## 品質異常改善通知書

不具合整理No. 46F-02-017

品名 HIF12-R (A)

写真・図

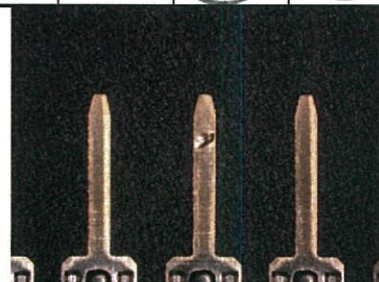
不具合内容及び確認内容

打痕

ゴミが入り込んでしまった

コース周辺にゴミがある可能性はある

しつかりと清掃ができていない

エンドサニアルには発生してない

リール内で発生したため

途中でゴミがなくなった

コース周辺をキレイにしておく

生産終了時の事後メンテナンス型内を  
しっかりと確認する
